## **Avis sur le projet de remplacement de la télécabine des Airelles à Font-Romeu-Odeillo-Via (Pyrénées-orientales)**

N°Saisine : 2023-011526

N°MRAe : 2023APO57

Avis émis le 14 avril 2023

Figure 5 : plan masse et profil en long – phase chantier (extrait de la page 175 de l'étude d'impact)

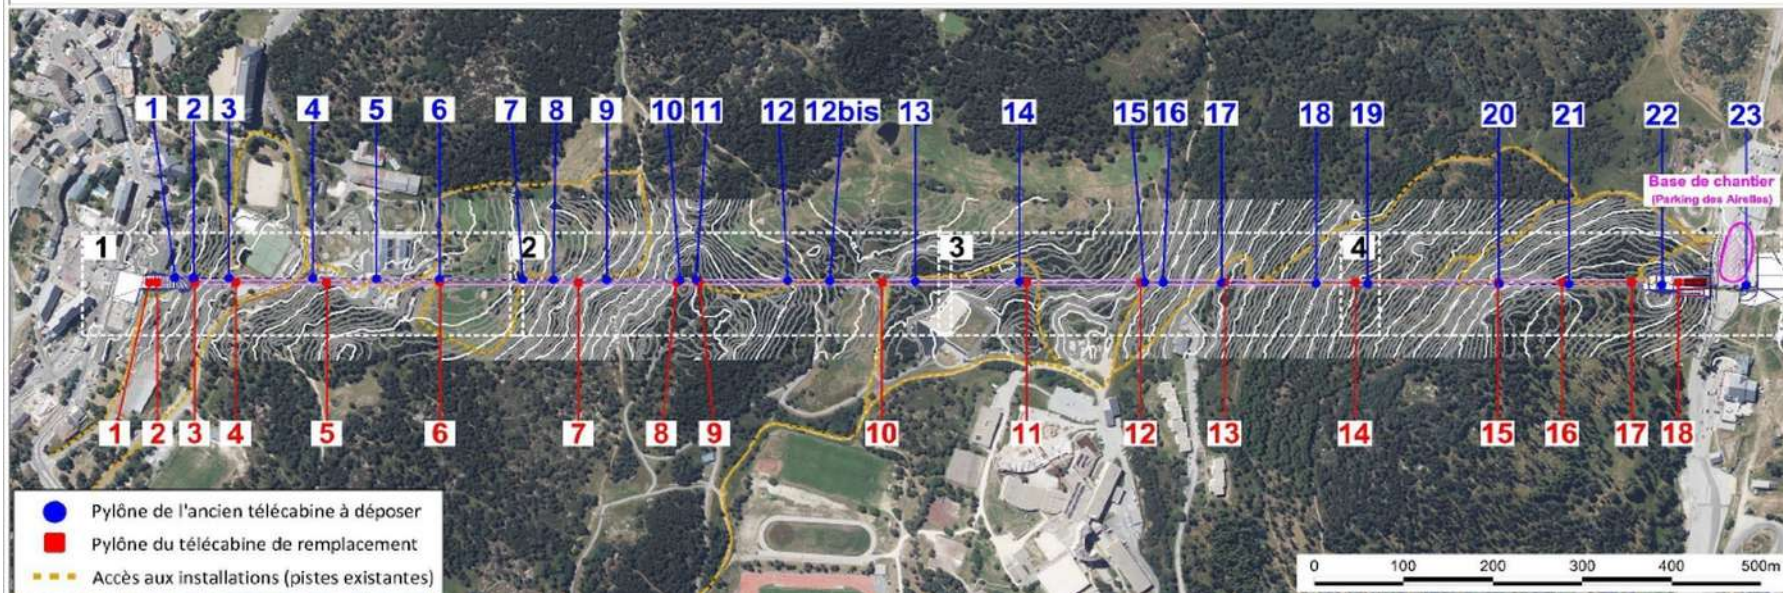
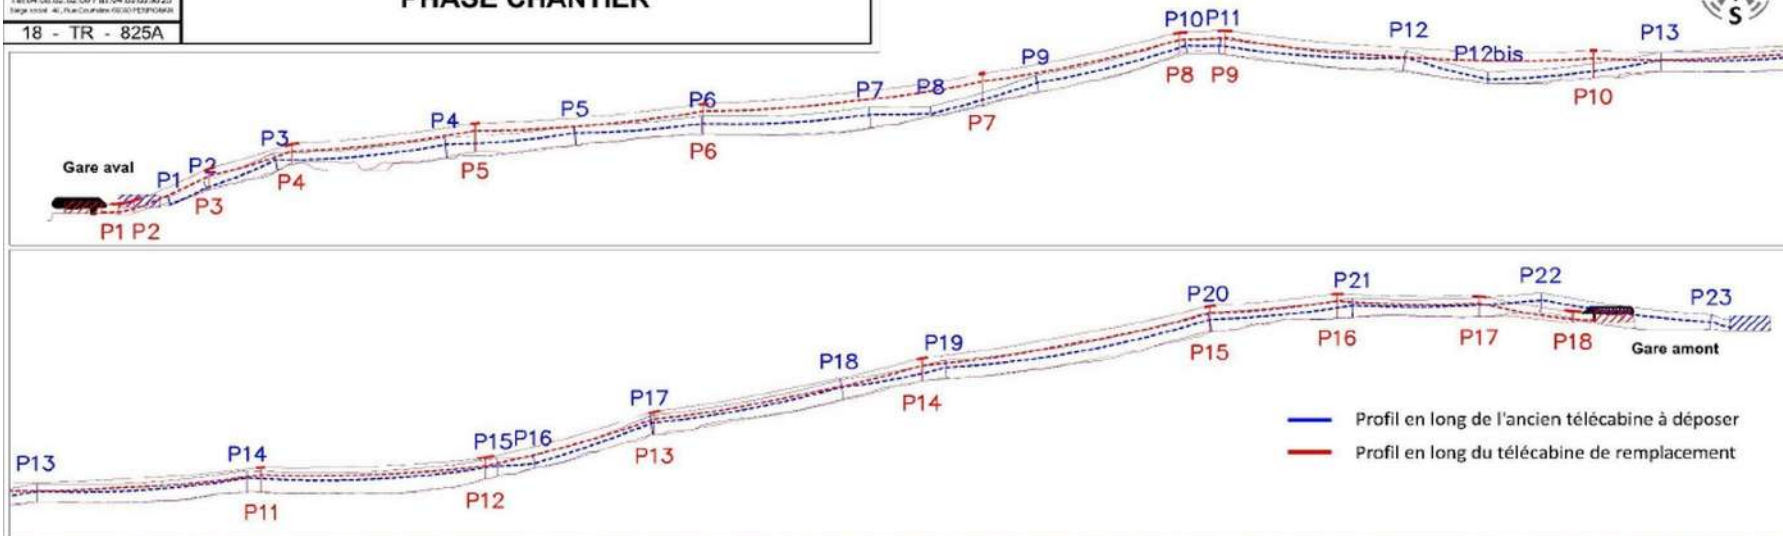
- les travaux vont-ils nécessiter des opérations d'hélicoptage ? Le cas échéant, à quelle fréquence et durant quelle période ?
- les pistes existantes sont-elles suffisamment aménagées et dimensionnées pour que les engins de chantier puissent accéder aux installations ? Des travaux de réaménagements de ces pistes et/ou de création de nouvelles pistes sont-ils nécessaires ? La MRAe relève à cet effet que la « zone d'étude rapprochée » qui correspond à la « zone d'implantation du projet proprement dite » incorpore notamment les pistes d'accès (page 24). Par ailleurs, elle note que le futur pylône n°7 n'est pas relié aux pistes existantes (page 175) ;

- est-il prévu l'installation d'une seule base de chantier au parking des Airelles pour l'ensemble des opérations comme évoqué à la page 175 de l'étude d'impact ? D'autres bases sont-elles nécessaires ? Le cas échéant, où seront-elles positionnées ?
